改善箇所説明図

エレクトリックコラムロック

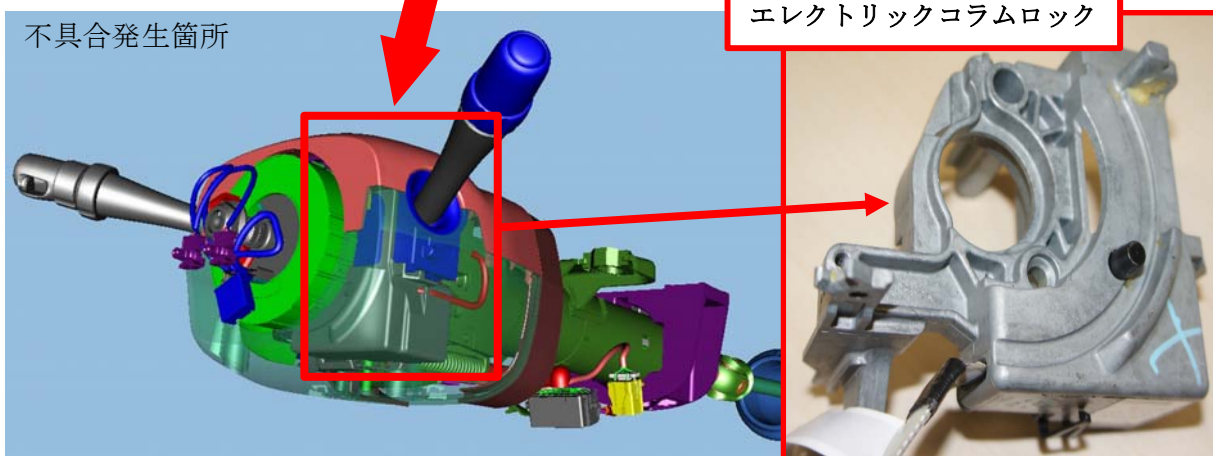
不具合発生箇所

<不具合内容>

施錠装置のエレクトリックコラムロックにおいて、内部のロックピン駆動機構の素材が不適切なため、高温多湿の環境下で使用を続けると、当該駆動機構部が変形することがある。そのため、駆動抵抗が増大し、最悪の場合、ハンドルロックが解除できず、エンジンが始動できないおそれがある。

<改善内容>

全車両、エレクトリックコラムロックを対策品に交換する。

<識別方法>

エンジンフード左側ヒンジ取付ナット部に赤色ペイントを塗布する。
